Service Bulletin

Nr. / no. **045-2020**

Qualitäts-Optimierung durch neue HD-Pumpen im CarWash-Bereich

Quality optimization through new HP pumps in the CarWash area.

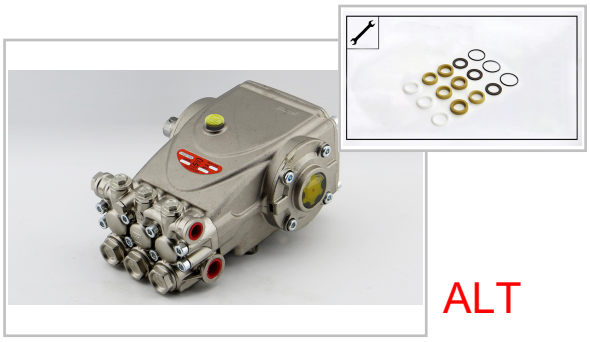
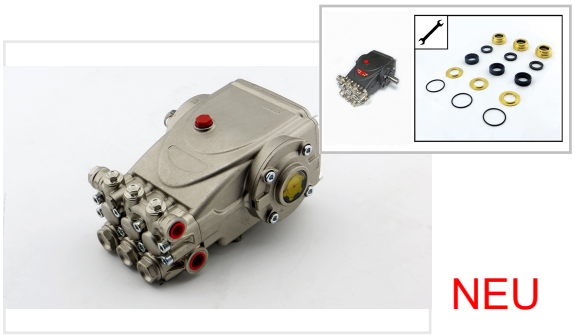
Ab sofort wird der Einbau und Vertrieb für die bisherige HD-Pumpe C3W2015 SSL Ø20 (Art.-Nr. 361315), mit gelben Gewebe-Dichtungen eingestellt.
Nachfolger ist die HD-Pumpe E3B2015 SSL Ø20 (Art.-Nr. 361424), mit Teflon-Dichtungen.
Die Rep.-Sätze 361332, 361333, 361334 und 361340 bleiben identisch.
Der Rep.-Satz 361337 wird durch 361456 neu ersetzt.
Der Rep.-Satz 361455 ohne Leckagering ist in der neuen Pumpe E3B nicht einsetzbar.

From now on the installation and sales for the previous HD pump C3W2015 SSL Ø20 (item no. 361315) with yellow tissue seal will be stopped
The successor is the HD pump E3B2015 SSL Ø20 (item no. 361424), with Teflon seals.

Repair kits 361332, 361333, 361334 and 361340 will be the same.
Repair kit 361337 will be replaced by 361456.
Repair kit 361455 without leackage ring can not be placed in the new pump E3B.
